**Modulo per la presentazione delle osservazioni per i piani/programmi/progetti sottoposti a procedimenti di valutazione ambientale di competenza statale**

ID: Codice procedura (ID\_VIP/ID\_MATTM):10844

Impianto per la produzione di energia elettrica da fonte eolica, costituito da 6 aerogeneratori della potenza complessiva di 37,2 MW, un sistema di accumulo da 25 MW e relative opere connesse in località "Rempillo" nel comune di Pitigliano (GR).

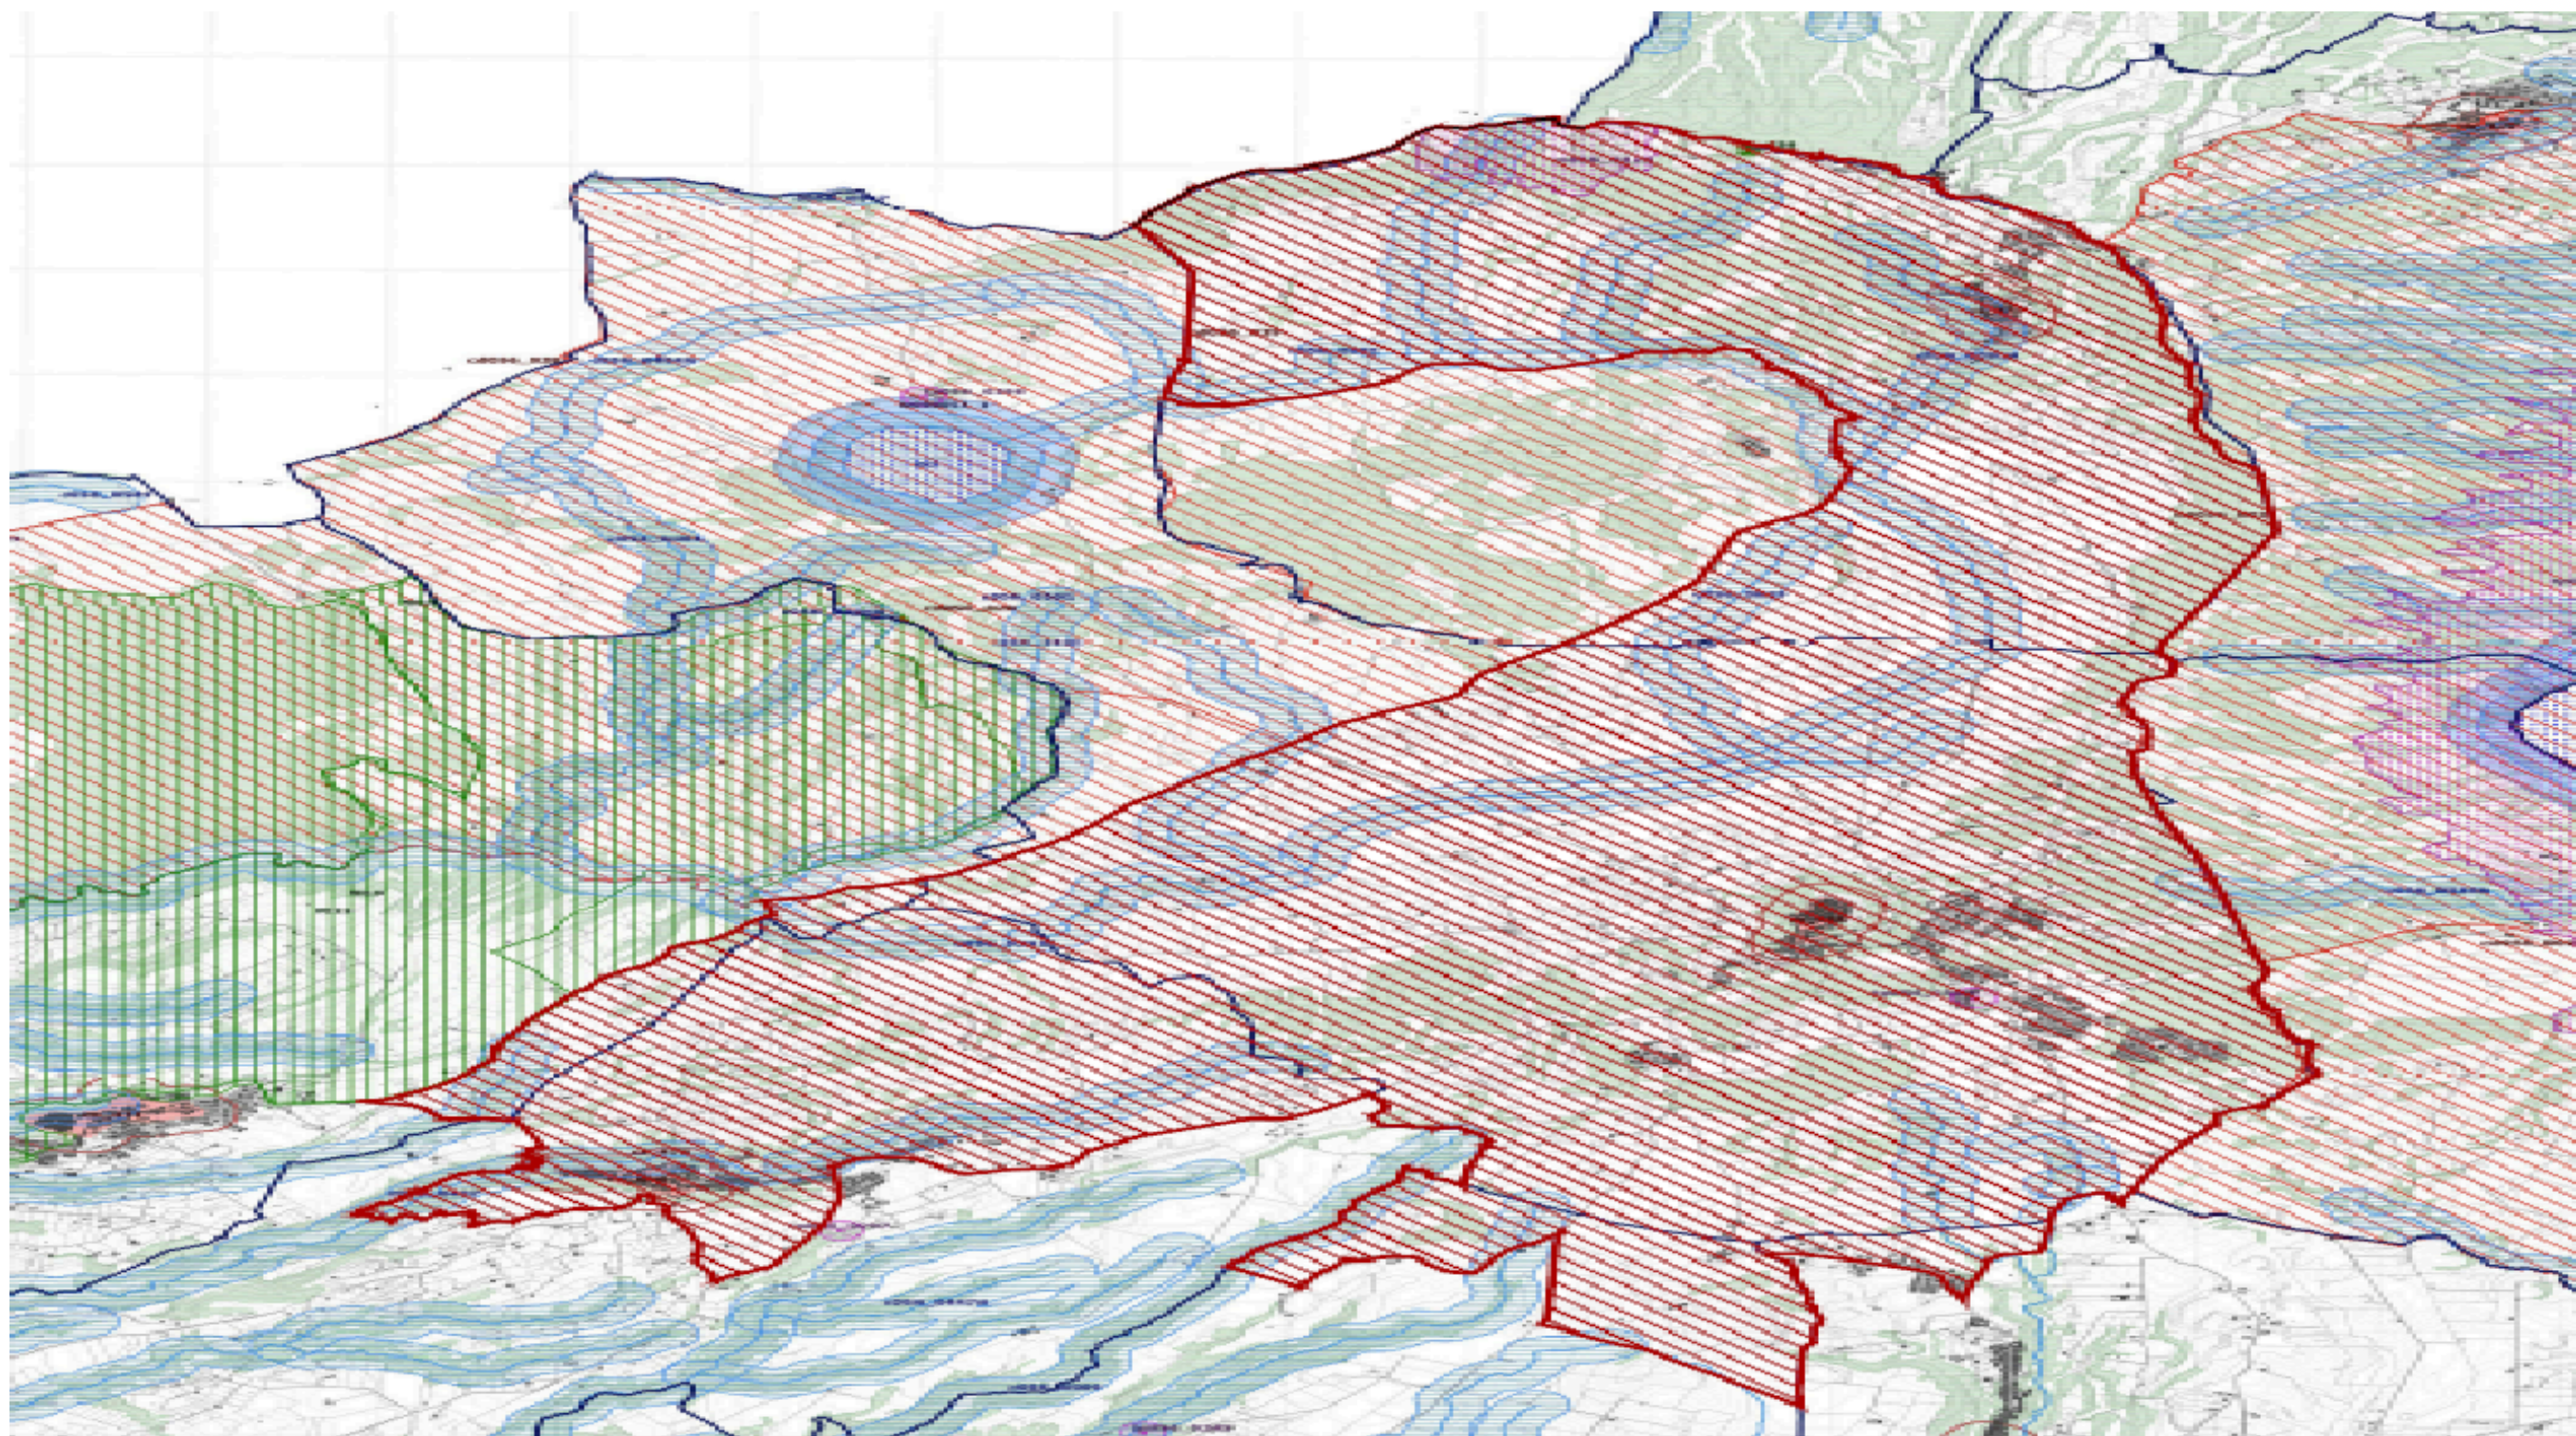
Alla luce del combinato disposto dal "vincolo sul patrimonio paesaggistico (artt. 136 e ss. e 142 del decreto legislativo n. 42/2004 e ss.mm.ii.) e sui beni culturali" (artt. 10 e ss. del decreto legislativo n. 42/2004 e ss.mm.ii.) e dal comma 8 lettera c-quarter del D.Lgs 191/2021 e ss.mm.ii si evince che, ad oggi, le aree in cui sono previsti gli insediamenti dei sei aerogeneratori dell'impianto eolico denominato "Rempillo" non sono idonee perché ricadono tutte all'interno della fascia di rispetto dei **beni paesaggistici di notevole interesse pubblico denominati "Conca del Lago di Mezzano e territorio circostante" (D.M. 22.05.1976)** comprendente anche il **vincolo "Selva del Lamone" (D.M. 22.05.1984)** tutelati **dall'art. 136 del Codice del Beni Culturali e del Paesaggio** e in particolare un aerogeneratori ( P01) è a 100 metri dal primo vincolo citato e gli altri cinque compresi in una distanza massima tra 1 km e 2 km ( vedi immagine n. 1 dell'ALLEGATO). Nella fascia di rispetto dei 3 km anche la porzione di vincolo rappresentato dalla Selva del Lamone che gode di altre importanti tutele in quanto Riserva Naturale regionale (L. 394/91 e L.R. 29/97), Zona di Protezione speciale (ZPS) insieme ai Monti di Castro collegati tra loro da una Zona di Conservazione Speciale (ZSC), il sistema fluviale Fiume Fiora-Olpeta. La Selva del Lamone oltre il vincolo paesaggistico di notevole interesse pubblico che la rende area non idonea all'installazione degli impianti FER anche nelle sue fasce di rispetto dei 3 km, gode di un'altra tutela che ne rivela l'importanza di area di importanza internazionale per l'avifauna IBA (012) che viene collegata all'altra IBA (099) Lago di Bolsena attraverso la ZPS Caldera di Latera e la ZSC Lago di Mezzano che insieme sono compresi nel vincolo paesaggistico "Conca Lago di Mezzano..." e verranno uniti dal nuovo vincolo paesaggistico "*Ambito paesaggistico, geologico e geomorfologico dell'orlo della caldera di Latera e delle sue pendici interessate dai centri eruttivi periferici*" ( si veda a riguardo la proposta pubblicata sul sito del MIC in data 09/08/2023 e

l'immagine n. 2 dell' ALLEGATO) all'area di notevole interesse pubblico "Conca del lago di

Bolsena” (D.M. 24.10.1960). Praticamente una vasta zona che per interesse paesaggistico e naturalistico oltre che storico, archeologico e identitario rappresenta un unicum nel panorama nazionale.

Immagine n. 5 Intervisibilità degli impianti eolici della provincia di Viterbo anche in quella di Grosseto, in particolare nel pitiglianese.

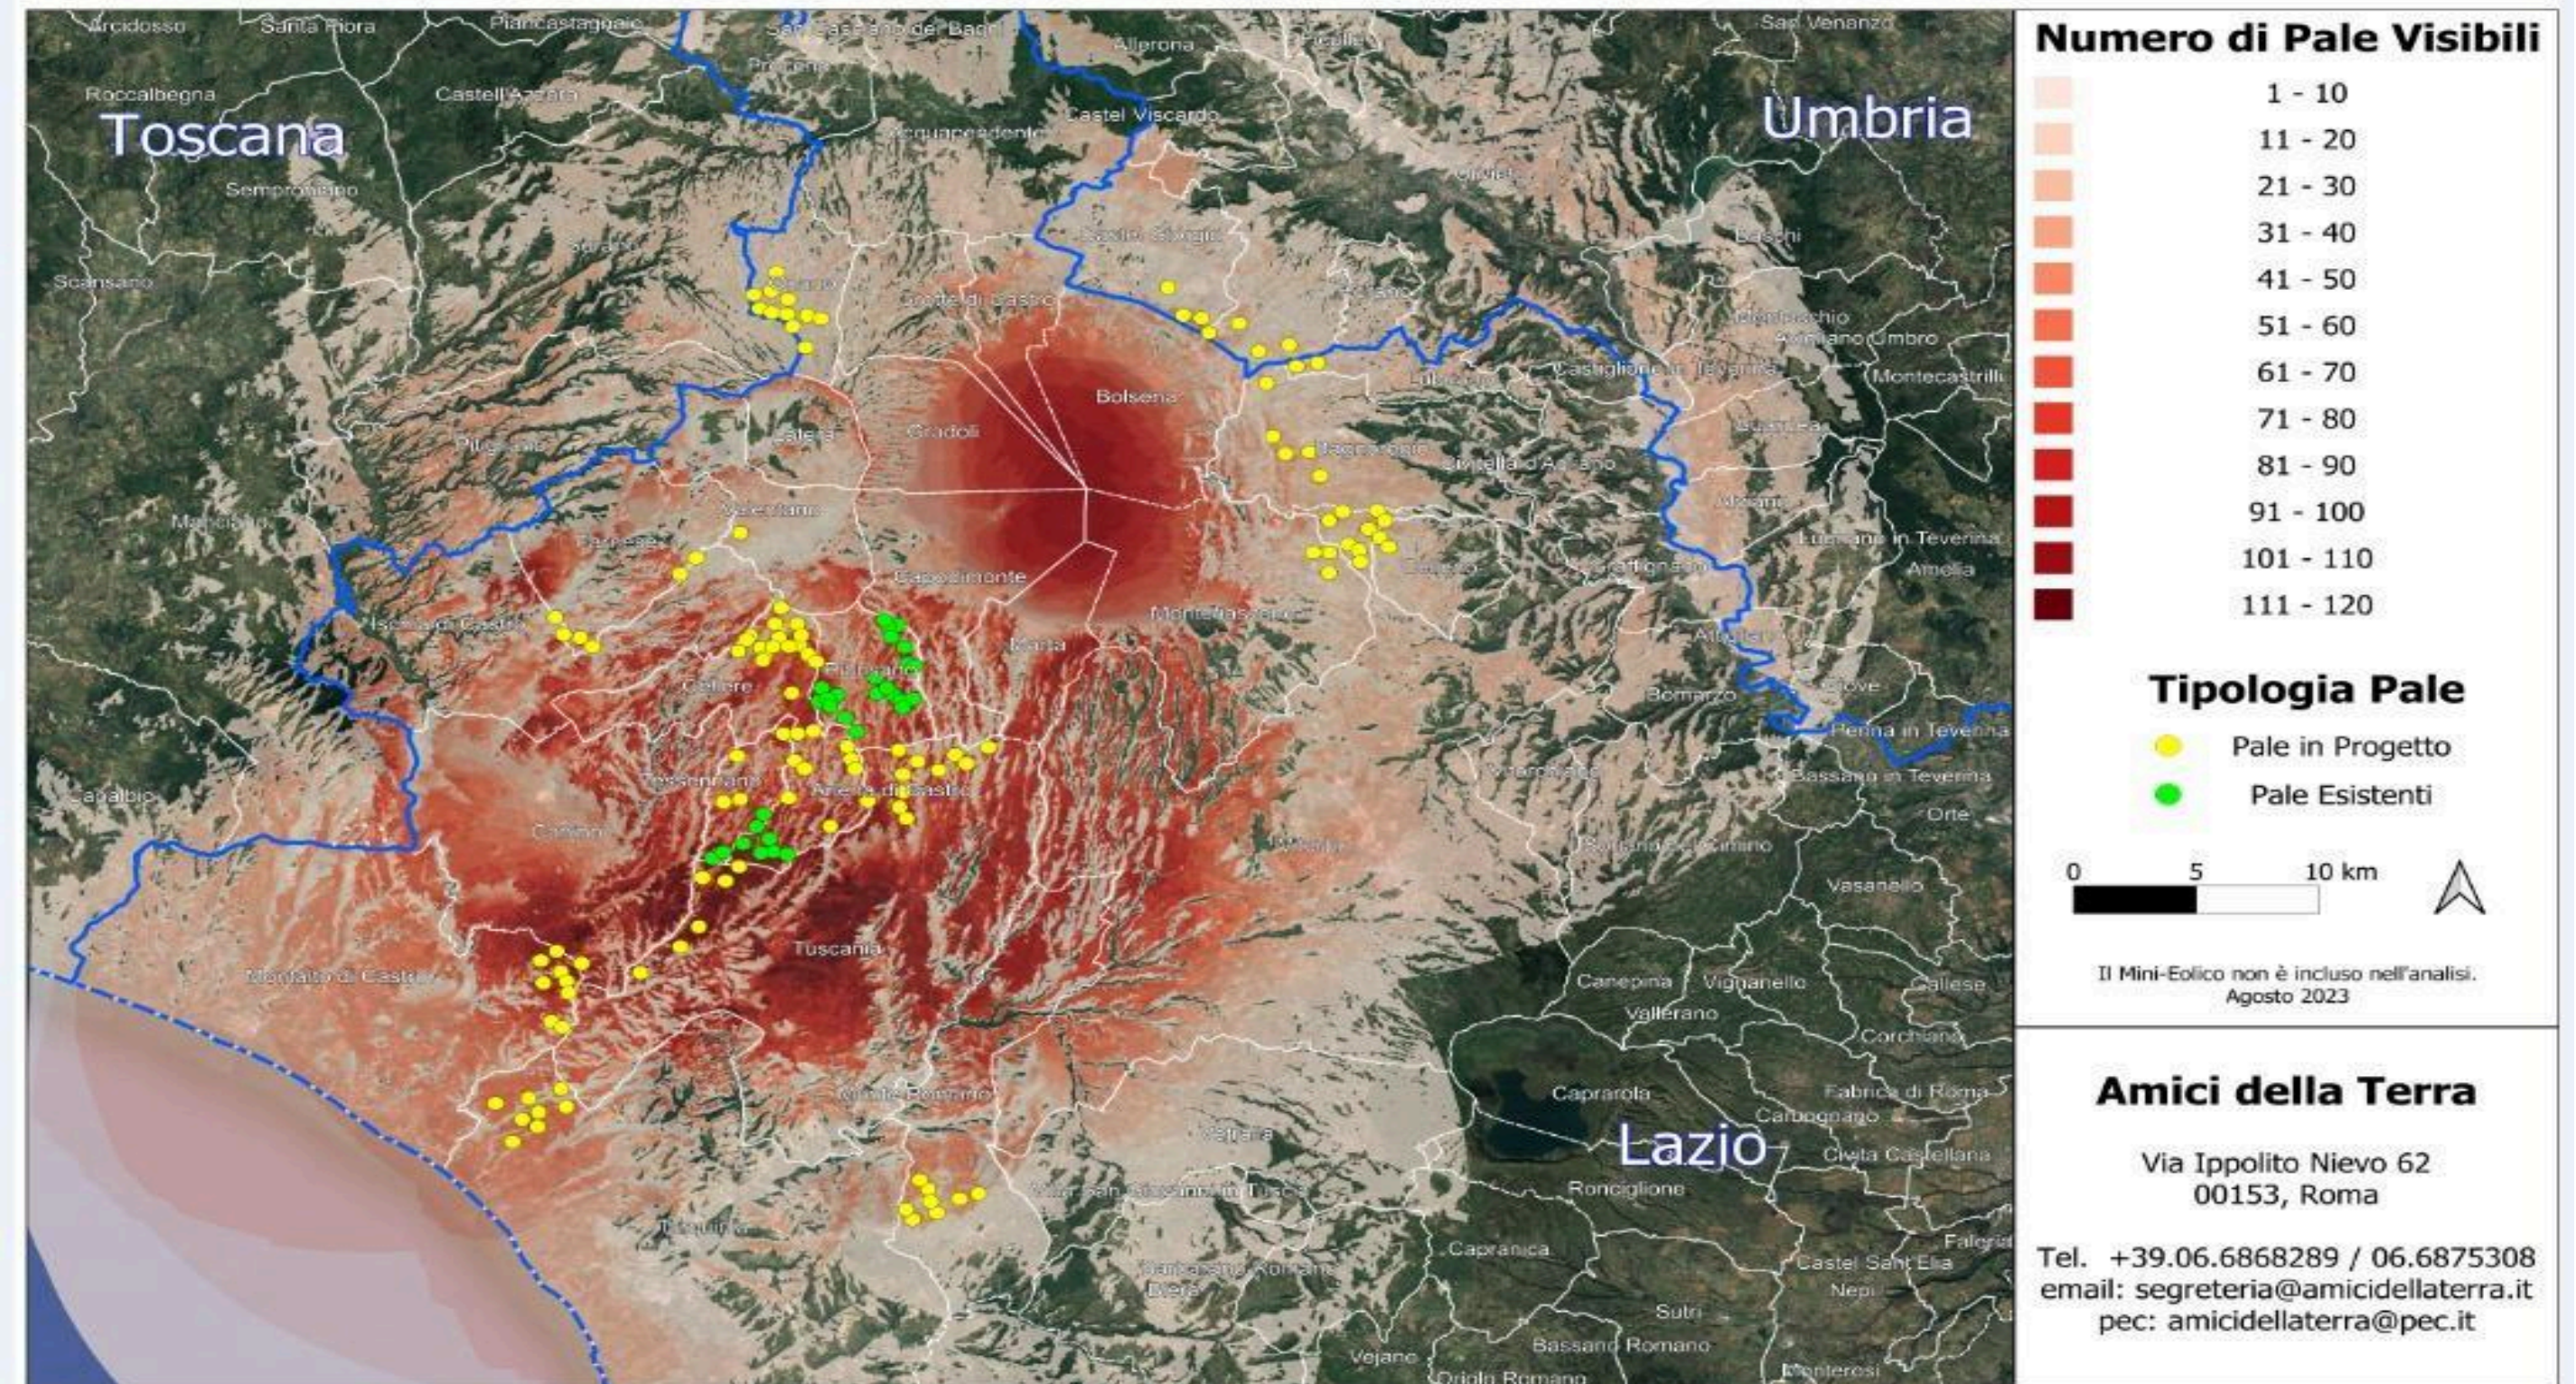
nn. 1 e 2 e crea anche degli impatti negativi anche sui beni naturalistici come verrà dettagliato nell'Osservazione n. 4. Inoltre andrebbe a sommarsi al già enorme cumulo di impianti eolici e fotovoltaici e geotermici che già creano una elevata criticità ambientale nella provincia di Viterbo e interferiscono anche con il territorio toscano come si può vedere dalle immagini nn. 4 e 5 dell'Allegato n. 1.
